MVSD-180 系列電磁閥

停產通知

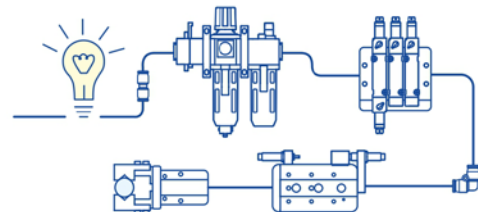
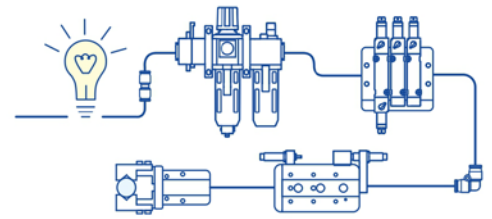
變更前	變更後
	MVSD-180	MVSC1-180
外觀	※標準品(DIN 端子型) 	※標準品(DIN 端子型) 
線圈	1. 以螺帽固定線圈。 2. 耗電量較高。	1. 以實心 PIN 固定線圈。 2. 低電流消耗、低電量消耗。

3. 橋式整流器，可將 AC 交流電轉換為 DC 直流電，通電時無雜音。 4. 線圈表面溫升低。 5. 手動旋鈕設計，可徒手按壓鎖定，方便測試。 6. 「低功率輸出 PLC」可直接驅動電磁閥。																
出線型式	DIN 端子型、DIN 端子附燈型、出線型 <table><tr><th>D: DIN端子型</th><th>L: DIN端子附燈型</th></tr><tr><td></td><td></td></tr><tr><th>W: 出線型</th><td></td></tr><tr><td></td><td></td></tr></table>	D: DIN端子型	L: DIN端子附燈型			W: 出線型				DIN 端子型、DIN 端子附燈型、出線型、水平插座型。 <table><tr><th>D: DIN端子型</th><th>L: DIN端子附燈型</th></tr><tr><td></td><td></td></tr><tr><th>W: 出線型</th><th>H: 水平插座型</th></tr><tr><td></td><td></td></tr></table>	D: DIN端子型	L: DIN端子附燈型			W: 出線型	H: 水平插座型		
D: DIN端子型	L: DIN端子附燈型																	
W: 出線型																		
D: DIN端子型	L: DIN端子附燈型																	
W: 出線型	H: 水平插座型																	
外觀尺寸	長度：115 mm	長度：111 mm																
電壓種類	DC：24V AC：110V、220V	DC：12V、24V AC：110V、220V																
電力消耗	DC：3W AC110V：3.7VA	DC：0.95W AC110V/AC220V：1.12VA (可持續通電)

耗	AC220V : 3.1VA	*可節省 70%耗能
重量	120g~190g	90~143g *重量減輕 25%
